PROJEKT STAŁEJ ORGANIZACJI RUCHU

Przedsięwzięcie: Rozbudowa ul. Ks. J. Chodzińskiego wraz z układem ulic
w pobliżu Szemudzkiego Centrum Samorządowego w Szemudzie

GK.7220.7.2021

W odpowiedzi na wniosek z dnia 15 stycznia 2021 roku w sprawie zaopiniowania projektu docelowej organizacji ruchu dotyczący zadania polegającego na rozbudowie ul. Ks. J. Chodzińskiego wraz z układem ulic przy Szemudzkim Centrum Samorządowym, **Wójt Gminy Szemud po dogłębnej analizie projektu postanowił wnieść następujące uwagi do projektu:**

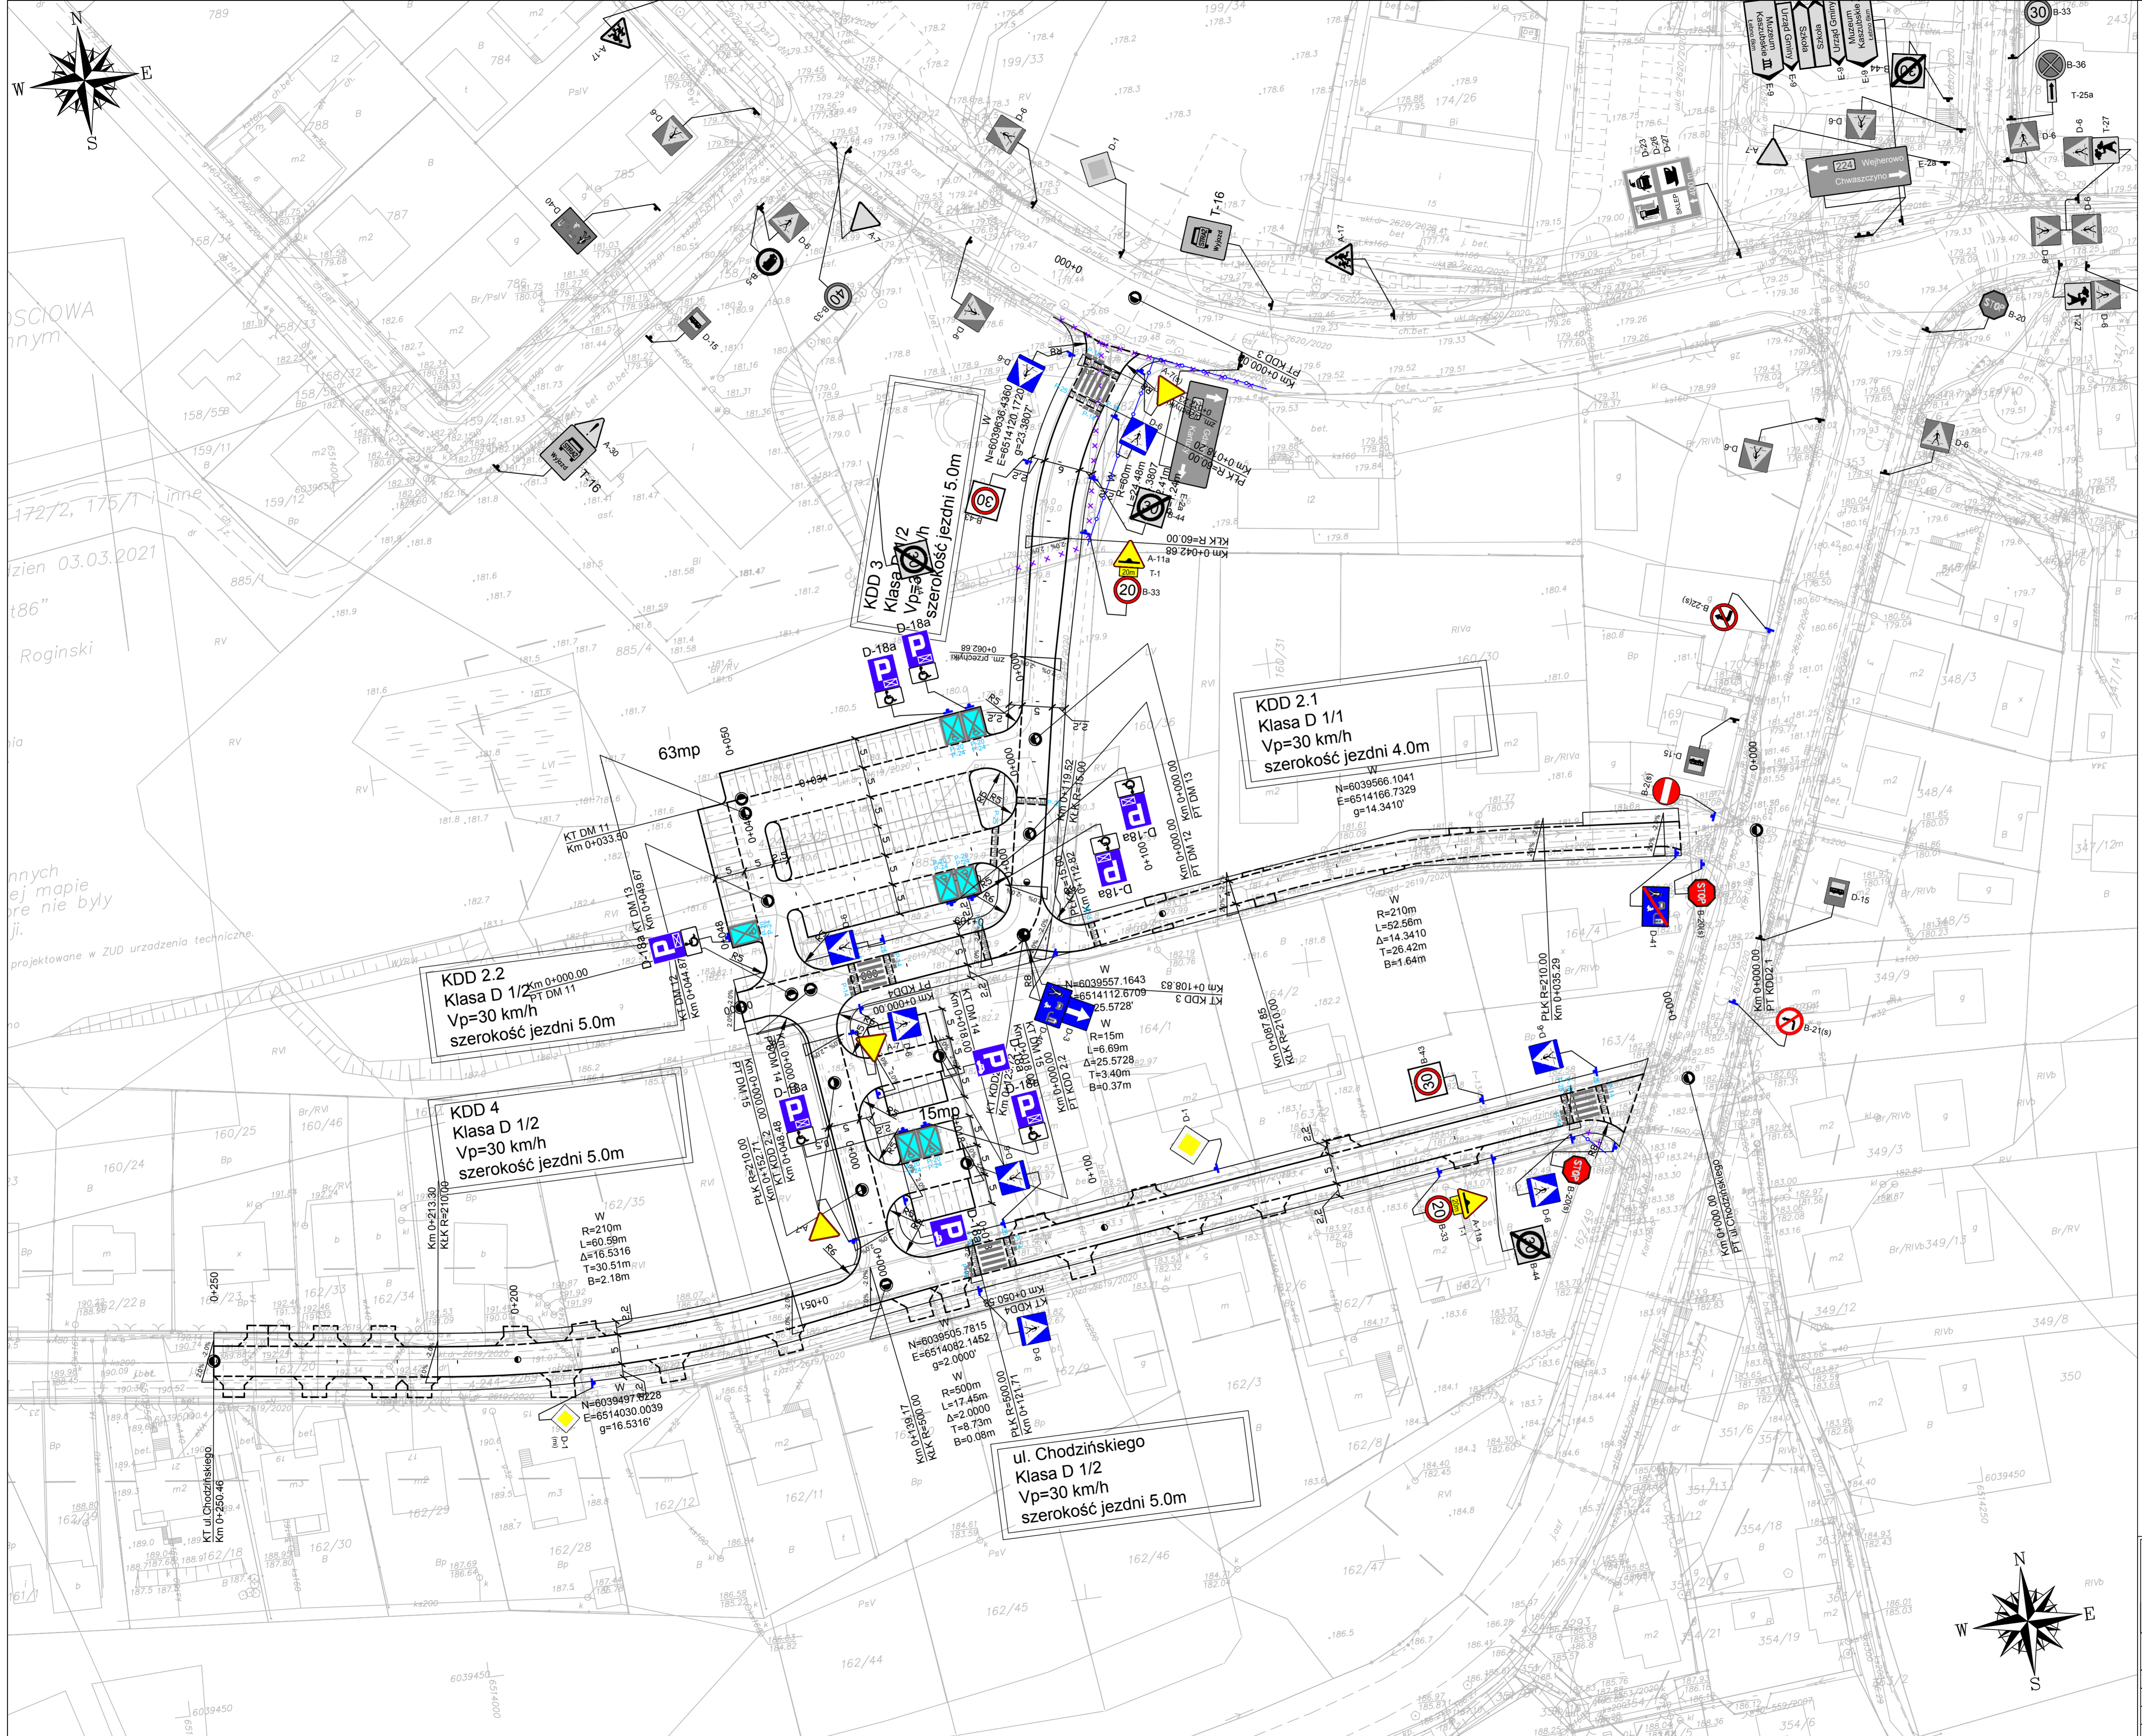
1. Usunąć oznakowanie B-5 w ciągu ul. Chodzińskiego.
2. Określić ograniczenie prędkości B-33 przy przejeździe przez wyniesione przejścia dla pieszych. Alternatywnie wprowadzić strefę uspokojonego ruchu na całym odcinku ul. Chodzińskiego wraz z układem drogowym CS Szemud. Progi i wyniesione przejścia oznakować znakiem P-25.
3. Zlikwidować próg zwalniający i wynieść zlokalizowane obok przejście dla pieszych. Alternatywnie zastosować wyniesione skrzyżowanie drogi przejazdowej, wyjazdu z drogi obsługującej parking za CS Szemud oraz drogi wyjazdowej z parkingu

Projekt z naniesionymi uwagami przedłożyć należy do ponownej oceny zarządcy drogi.

po rozpatrzeniu wniosku z dnia 22 kwietnia 2021 r. w sprawie zatwierdzenia nowej stałej organizacji ruchu na drogach gminnych ulicy ks. J. Chodzińskiego i ulicach przy Szemudzkim Centrum Samorządowym w miejscowości Szemud **zatwierdza się nową stałą organizację ruchu w całości bez zmian**
